Številka: 350-13/2019

Datum: 7. 1. 2022

OBČINSKI PODROBNI PROSTORSKI NAČRT BUČNA VAS – zahod/1

STALIŠČA DO PRIPOMB IN PREDLOGOV **iz javne razgrnitve** **dopolnjenega osnutka občinskega podrobnega prostorskega načrta** **Bučna vas – zahod/1**

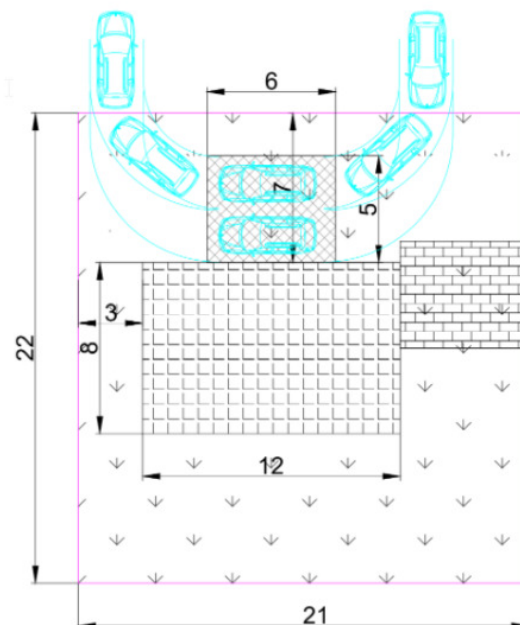
Glede premika gradbene meje med oznakama parcel A3-1 in A3-2 pa vam sporočim takoj, ko se z g. Debevcem uspeva dogovoriti (pred 21.6).

Glede na postavitev ceste in hiše bo otežen dovoz ter obračanje avtomobila pred hišo (zaradi velike višinske razlike in majhnega odmika hiše od ceste) zato predlagam, da se pustiti odprto možnost za izvedbo krožnega dovoza (dva priključka - vstop in izstop na cesto) - slika zgoraj.

Stališče: Pripomba je že upoštevana.

Obrazložitev: Morebiten drugačen potek med parcelama s strani ga. Ambrožič ni bil sporočen, da bi ga vključili v grafični del. Ne glede na to pa so že na podlagi sedanjih določil 46. člena odloka dopustna odstopanja, in sicer od »zakoličbenih točk ob upoštevanju določil in meril tega OPPN, ki se nanašajo na gradnjo objektov in ureditev gradbenih parcel« oziroma od »predlagane sheme oblik in velikosti parcel posameznih stanovanjskih stavb, ki se lahko zmanjšajo ali povečajo«, pri čemer pa ne sme biti ogrožena funkcionalnost posameznih parcel.

Stališče: Pripomba se ne upošteva.

Obrazložitev: Pobuda se ne nanaša na gradbeno parcelo GP A3-1, temveč na A3-3, ki je v lasti pripombodajalke. Na gradbeno parcelo stanovanjske hiše se običajno dovoljuje le en individualen priključek - dovoz z javne ceste širine 3-5 m, saj je prioriteta zagotavljanje prometne varnosti. Menimo, da je ob ustrezni organizaciji manipulacijskih površin možno tudi obračanje vozil na dvorišču stanovanjskih hiš v UE A3, saj je gradbena linija stanovanjskih stavb predvidena v razdalji 7 m od parcele ceste.

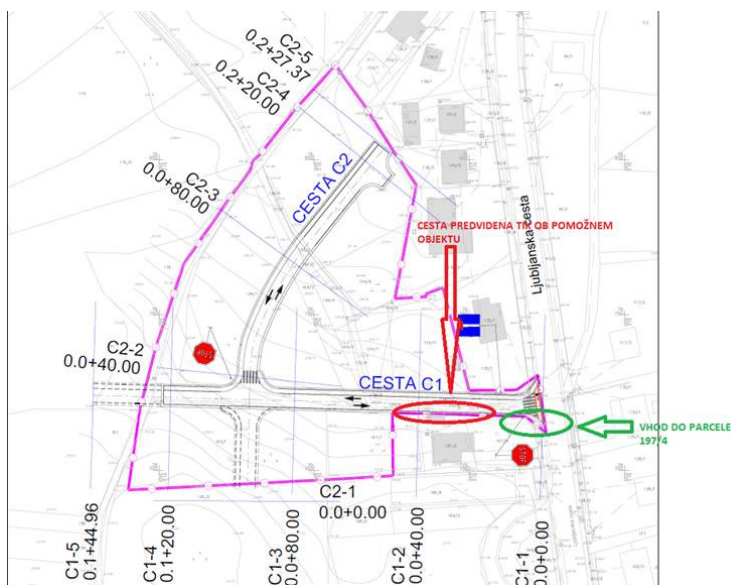
Dodatno me zanima še zahteva glede pokritosti kolenčnega zida v primeru dvokapne strehe. Se lahko to omejitev omili tako, da je kolenčni zid le delno skrit pod kapjo strehe namesto v celoti?

Stališče: Pripomba se upošteva.

Obrazložitev: V UE A3 se za stavbe z dvokapno streho predpiše vertikalni gabarit z največ 2 polnima etažama (klet in pritličje) + mansardo z višino kolenčnega zidu do 1,2 m, pri čemer ni nujno, da je kolenčni zid skrit pod kapjo strehe. V primeru enokapne ali ravne strehe se predpiše max. višina objekta. Kljub temu, da so dopustne različne oblike streh, se še vedno zagotavlja niz z medsebojno skladno zasnovo strehe.

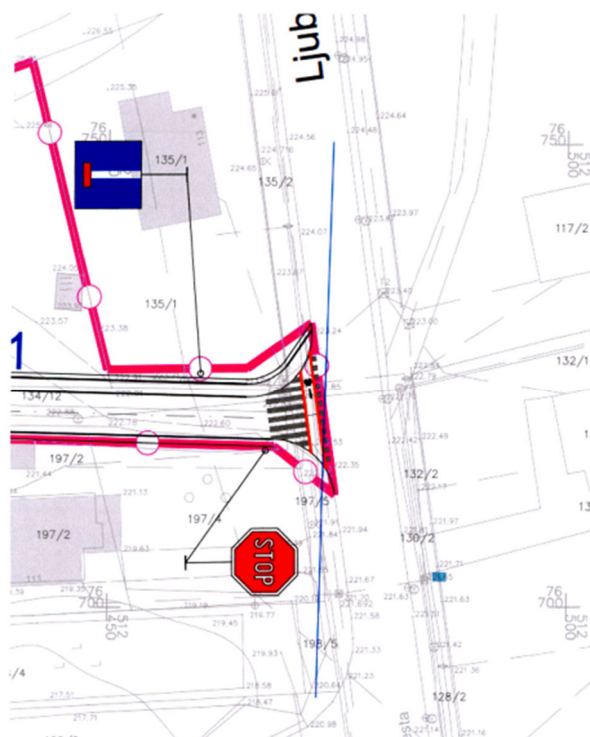
18. člen: faktor izrabe naj se poveča na 1,6. V to ni upoštevana površina podzemnih etaž.

Stališče: Pripomba se ne upošteva.

Obrazložitev: Definicija faktorja izrabe po OPN je razmerje med bruto tlorisno površino objekta (vključno z zidovi) nad terenom in celotno površino gradbene parcele. Pri izračunu bruto tlorisnih površin objekta se med drugim ne upoštevajo funkcionalni prostori objekta (shrambe, inštalacijski prostori), ki so zgrajeni pod nivojem terena.

- varianta V1

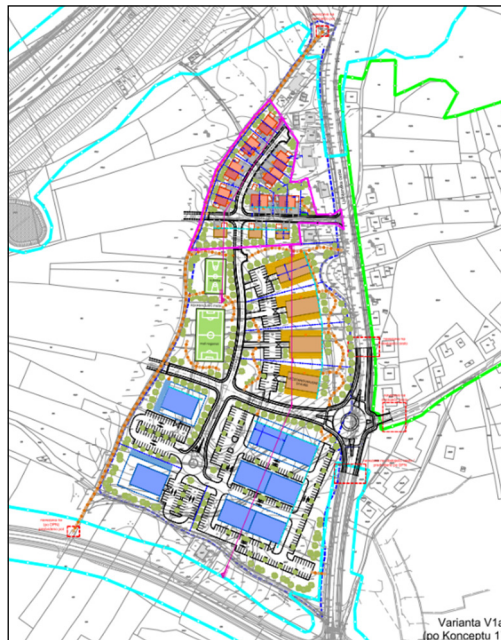
Kakšna je rešitev za celotno območje predvidenega OPPN-ja?

Stališče: Na pripombo se poda pojasnilo.

Obrazložitev: Za celotno območje enote urejanja prostora s predvidenim OPPN so bile izdelane Strokovne podlage za pripravo OPPN Bučna vas – zahod/1 (del EUP NM/6-OPPN-j) (izdelovalec: GPI d.o.o., Ljubljanska cesta 26, Novo mesto, november 2020), ki med drugim poleg stanovanjske in poslovne gradnje v vseh variantnih rešitvah predvidevajo tudi gradnjo športne infrastrukture. Območje je bilo namreč zasnovano v več variantah pozidave z različno tipologijo stavb ter v povezavi z namensko rabo prostora. Prepleta se namreč območje stanovanj in centralnih dejavnosti*, skupaj z javnimi zelenimi površinami, medtem ko same otoke pozidave definira cestna mreža, ki poteka v prečnih in vzdolžnih smereh in znotraj katere je prostor rezerviran za različne infrastrukturne vode.

Varianti V1 in V2 sta zasnovani na podlagi Koncepta urejanja 1 z oblikovanjem dveh križišč z Ljubljansko cesto, varianti V3 in V4 pa na podlagi Koncepta urejanja 2 z oblikovanjem treh križišč, in sicer dveh z Ljubljansko cesto kot pri Konceptu 1, dodatno tretje pa je predvideno na južni strani z navezavo na priključek NM-Kamence. Pri vseh variantah je skupno, da se predmetna EUP deli na tri območja (severni, osrednji in južni del), kar je razvidno že iz sheme prometnega omrežja.
